Der Aufbau des Oberen Nordzauns an der Bechterdissierstr. erfolgte am Montag, 19. Februar. Am Nachmittag habe ich bereits die ersten ca. 15 Meter angesehen, fotografiert und reklamiert. Nachdem ich die drei Schutzzäune, die danach, am 20. – 22. Februar, aufgebaut wurden, bereits abgegangen bin, die gleichen Fehler dokumentiert wie reklamiert habe, folgt nun die Rest-Reklamation des Oberen Nordzauns, (Hinwanderzaun)

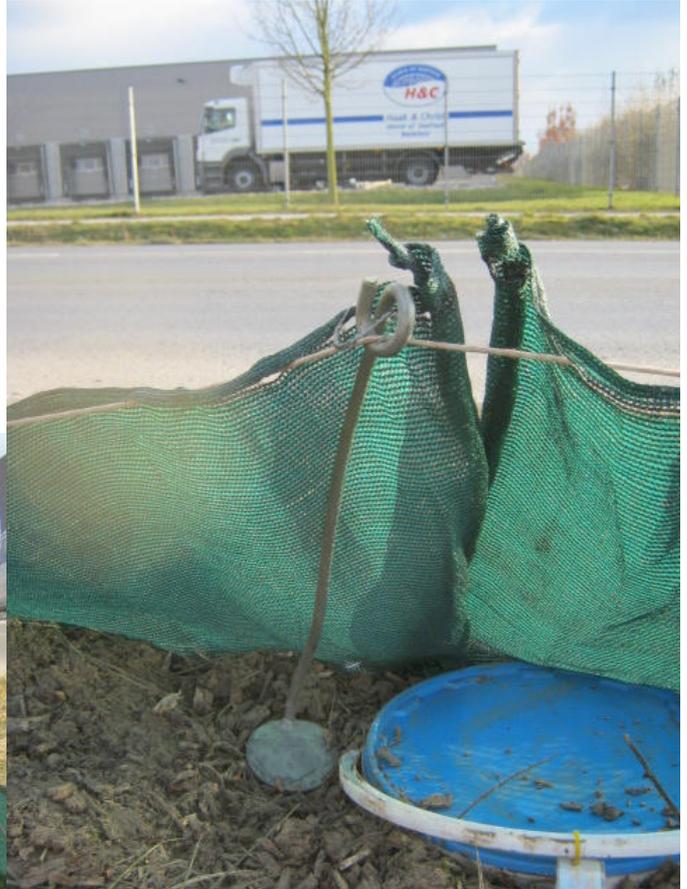
Steckt der Zaun nicht in der Erde oder was bedeutet diese Zaunwurst?
